Zeitschrift: **Schweizerische Bauzeitung**

Band (Jahr): **74 (1956)**

Heft 38

3. Preis (1600 Fr.) Projekt Nr. 19. Verfasser: Arch. MATTHIAS ETTER, Solothurn

Klassentrakt, Westansicht und Schnitt

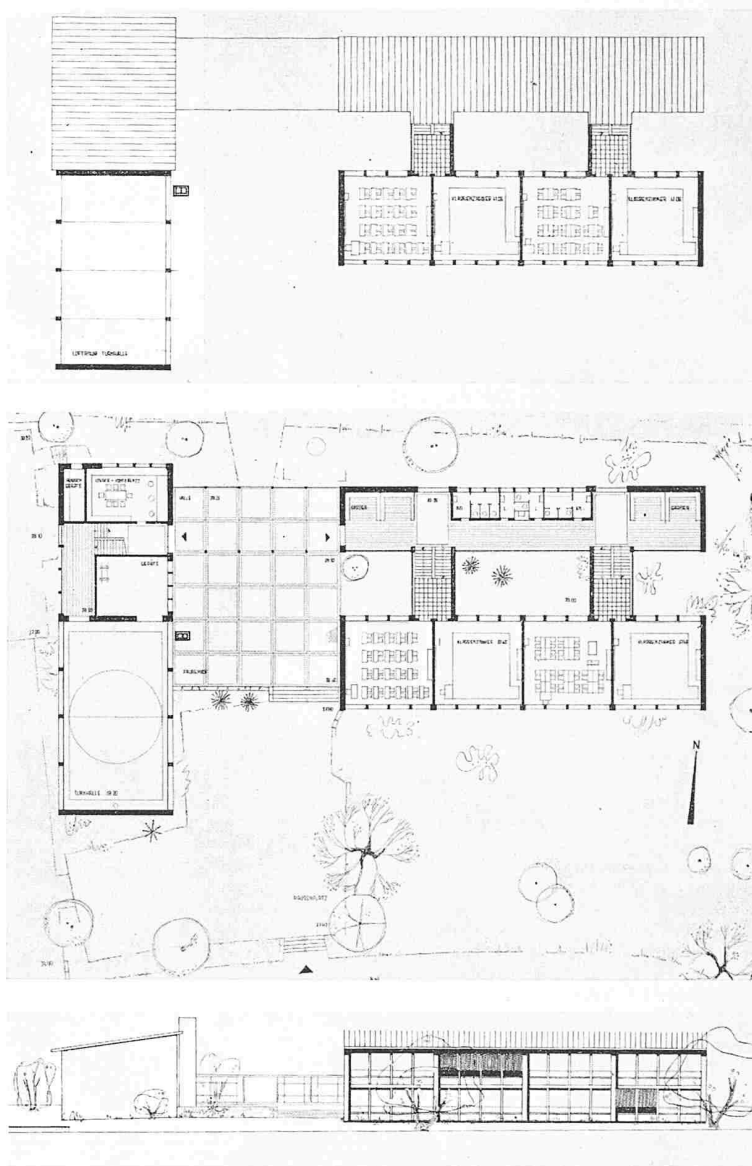
Projekt Nr. 19. Vorteile: Die Gruppierung der Plätze und Trakte ist günstig. Gute Verbindung der Turnhalle zu Turn- und Spielplatz. Zugänge in Ordnung. Vorteilhaft ist die Grünfläche vor dem Klassentrakt. Die Grunddisposition ist im allgemeinen richtig. Die vorgeschlagene Lösung der Trennung WC scheint gut. Baukubus knapp über dem Mittel. — **Nachteile:** Zu geringer Abstand vom Speicher. Keine besondere städtebauliche Qualität. Die Verbindung zum Pausenplatz beeinträchtigt das westliche Klassenzimmer im Untergeschoss. Da der Klassentrakt nur einen Zugang hat, weist der Korridor eine zu geringe Breite auf. Die Garderobe wurde nicht konsequent gelöst. Dem klaren grundrisslichen Aufbau ist die kubische Gestaltung nicht ebenbürtig.

Südsicht, Untergeschoss und Erdgeschoss, 1 : 700

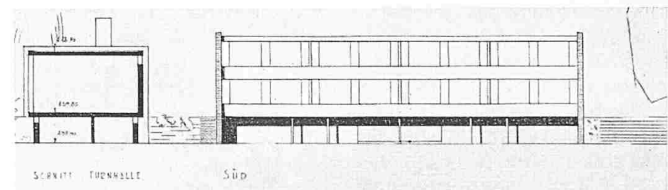
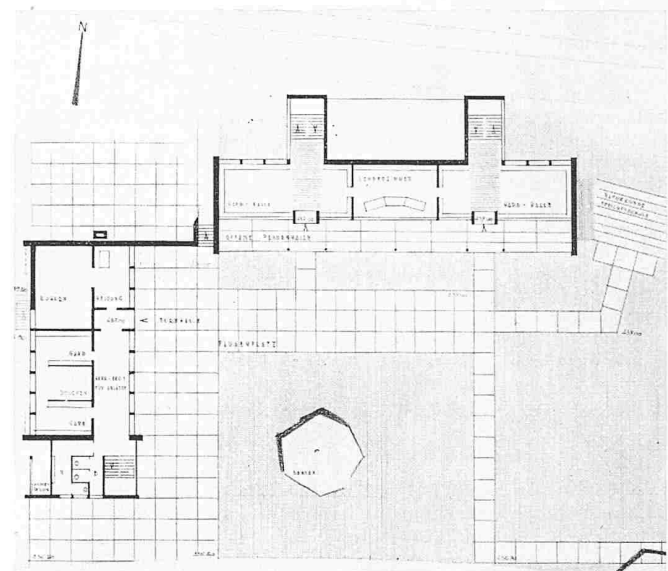
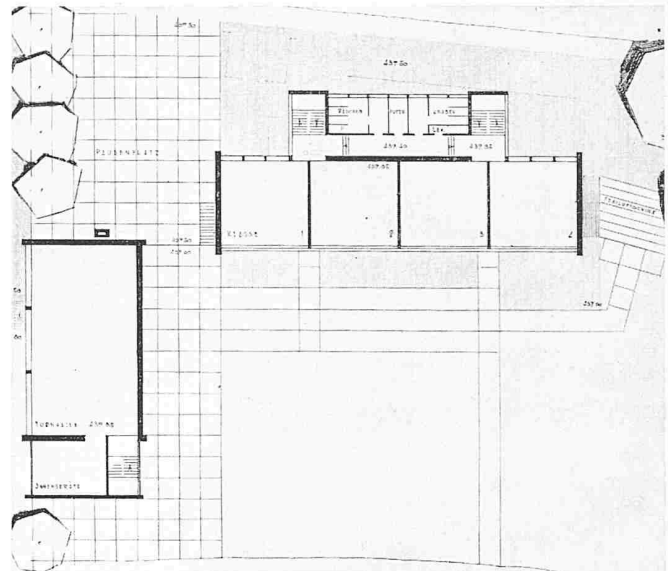
Projekt Nr. 14. Vorteile: Schöne Raumbildung mit den umliegenden Bauten. Die Spiel- und Turnplätze liegen hinsichtlich des Lärmeinflusses auf die Schulzimmer richtig. Klare Trennung in zwei aneinandergeschobene Pavillons zu je 4 Schulzimmern. Die architektonische Gestaltung ist ansprechend. Mit der konzentrierten Anlage erreicht der Verfasser den niedrigsten Kubikinhalt von 7196 m³. — **Nachteile:** Der Zugang von der Allmendstrasse her ist nicht gelöst. Obwohl die Unterrichtsräume auf gleichen Niveaux oder höher als die Allmendstrasse liegen, ist der Zugang nur über ein tiefer gelegenes Untergeschoss möglich. Dadurch entsteht eine unerwünschte dreigeschossige Anlage. Umständlicher Weg von der Turnhalle auf die Spielwiese. Pausenhalle nicht günstig proportioniert. Durch die dreistöckige Anlage wirken die Baukörper vom Pausenplatz aus etwas hoch.

Westansicht

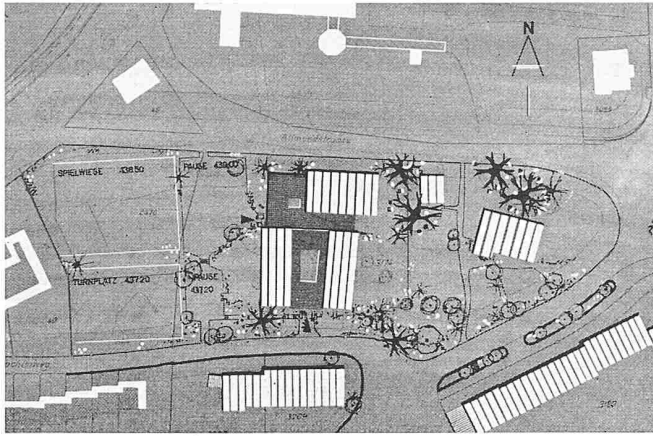
Projekt Nr. 12. Vorteile: Durch die konzentrierte, doppelbündige Anlage entstehen relativ grosse Freiflächen und gegen Osten ein geschlossener, städtebaulicher Raum. Der Versuch, die Haupt- und Nebenräume nur um eine einzige Halle zusammenzufassen und damit dem Charakter eines Klein-Quartierschulhauses gerecht zu werden, ist zu begrüßen. Gute architektonische Gestaltung. Wirtschaftliche Lösung. 8113 m³ — **Nachteile:** Der West-Zugang bietet einen unerwünschten Einblick in das tiefer liegende Schulzimmer und wirkt störend. Er liegt abgewandt von den Hauptzugangsrichtungen. Der Abstand von 22 m zwischen den Unterrichtsräumen und den Turnplätzen ist etwas knapp bemessen. Dies trifft noch vermehrt zu für den Abstand der Ostzimmer vom Kindergarten mit nur 15 m. Eine wünschenswerte klare Trennung von 2 Unterrichtsstufen ist nicht möglich.
